国土交通大臣認定の仕様と異なる仕様の具体的な内容

(大臣認定番号PS060FL-0230 (認定申請者:(株)ジャステック))

〈当該防火区画貫通部のイメージ図〉

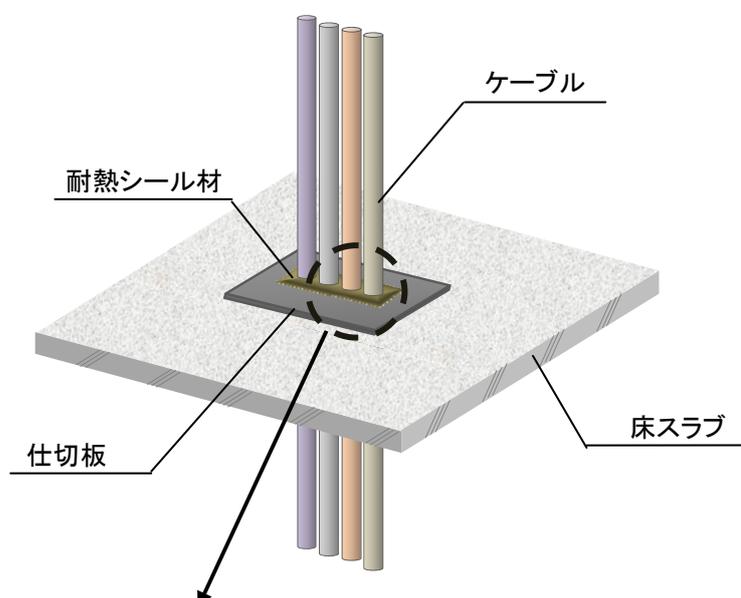
1. 認定仕様ではケーブルと仕切板の隙間は耐熱シール材(パテ)で密に充填するところを、下部まで充填されていなかった。
2. 認定仕様では仕切板はケーブルとの隙間部分をテーパ処理※1しなければならないところ、されていなかった。

※1: すり鉢状に処理すること。
